Oggetto: **[ID: 11196]** Modifica del Progetto di Realizzazione della Nuova Diga Foranea del Porto di Genova. Ambito Bacino di Sampierdarena - P.3062. Procedimento di Verifica di assoggettabilità a VIA-PNRR Nazionale

Proponente: Autorità di Sistema Portuale del Mar Ligure Occidentale

#### Parere a seguito delle integrazioni

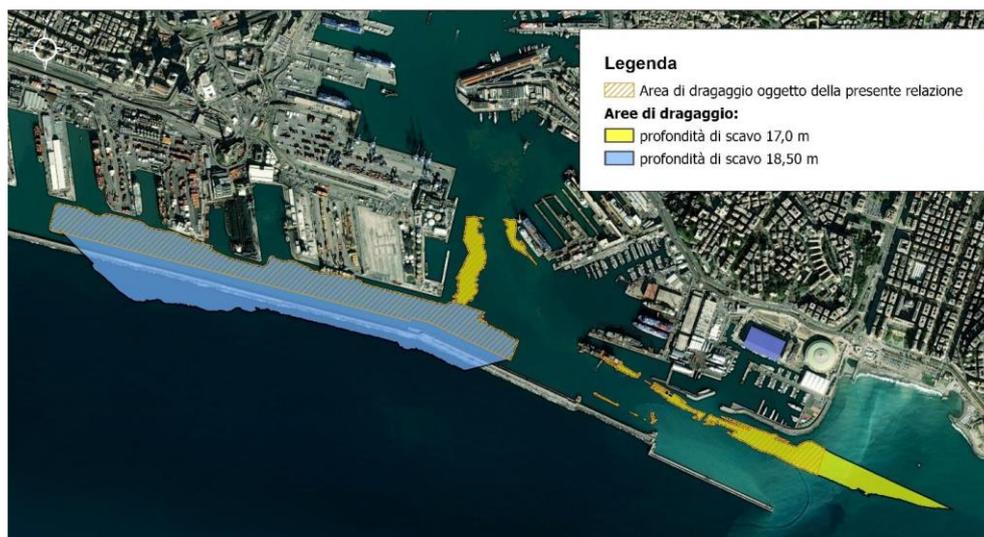
Per quanto attiene la misura MTM03, si nota che quanto previsto non mitiga la risospensione dei sedimenti durante le attività di dragaggio, anzi amplifica il fenomeno nel prevedere la continua movimentazione dei sedimenti ai fini dello stoccaggio temporaneo e ri-movimentazione dei materiali di dragaggio nel canale di calma dell'aeroporto.

La misura di mitigazione MTM03, essendo inefficace rispetto alla mitigazione dell'impatto e non avendo i presupposti autorizzativi che ne legittimino l'adozione, è da eliminare.

Si evidenzia inoltre come dal punto di vista amministrativo Regione non ha autorizzato aree per lo stoccaggio temporaneo dei sedimenti dragati. Infatti con il D.D. n. 2886 del 20/05/2020, in applicazione del Regolamento Regionale n.3/2007 (Regolamento di attuazione dell'articolo 5, comma 2 della legge regionale 31 ottobre 2006, n. 30 (Disposizioni urgenti in materia ambientale), recante norme per il rilascio dell'autorizzazione all'immersione in mare di materiali ed attività di posa in mare di cavi e condotte ai sensi dell'articolo 109 del decreto legislativo 3 aprile 2006, n.152 (Norme in materia ambientale)), ha autorizzato lo spostamento di sedimenti in ambito portuale, secondo le finalità stabilite dal DM 173/2016
